ZAPYTANIA I WYJAŚNIENIA TREŚCI SPECYFIKACJI WARUNKÓW ZAMÓWIENIA (SWZ)

dotyczy: postępowania o udzielenie zamówienia publicznego nr 2023/S 156-498511 ZP/11/2023 Budowa zespołu budynków wielorodzinnych wraz z lokalem usługowym, z garażami podziemnymi, zagospodarowaniem terenu, infrastrukturą techniczną oraz rozbiórką istniejącego budynku (ID 805909)

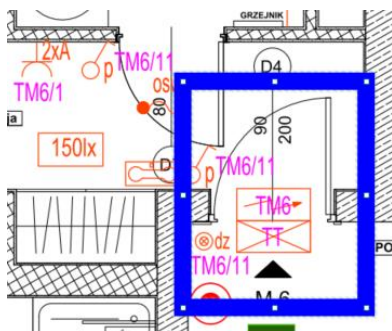
1. Proszę o weryfikację lokalizacji rozdzielnic głównej budynków. Wg. przesłanych rysunków we wskazanym miejscu się ona nie zmieści. Dotyczy wszystkich budynków.

Odp.: Zamawiający informuje, że wg założeń projektowych planowana rozdzielnia mieści się we wnęce. W razie potrzeby istnieje możliwość zwężenia szklenia witryny wejściowej i zwiększenia głębokości wnęki. W przypadku konieczności zmiany lokalizacji rozdzielni musi ona zostać poprzedzona uzgodnieniem konkretnych założeń Wykonawcy z projektantem.

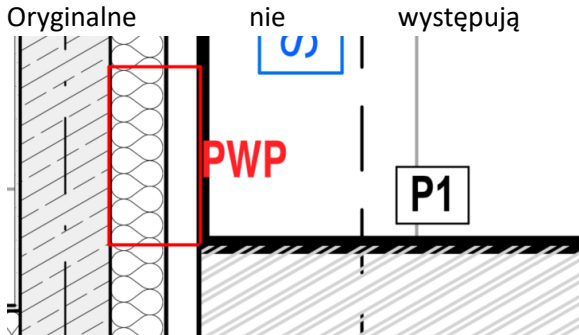
2. Proszę o weryfikację lokalizacji rozdzielnic mieszkaniowej. Wysokość pomieszczeń to 2,7m rozdzielnicę zlokalizowano nad drzwiami. Wysokość drzwi to 2m, a wysokość rozdzielnic mieszkaniowej to 0,72 m.

Odp.: Zamawiający informuje, że lokalizacja Tablicy mieszkaniowej i teletechnicznej nad drzwiami została podyktowana wymaganiami Inwestora i jest to standardowe rozwiązanie, stosowane w budownictwie mieszkaniowym przy wysokościach pomieszczeń 2,7m. - ta lokalizacja nie ulega zmianie.
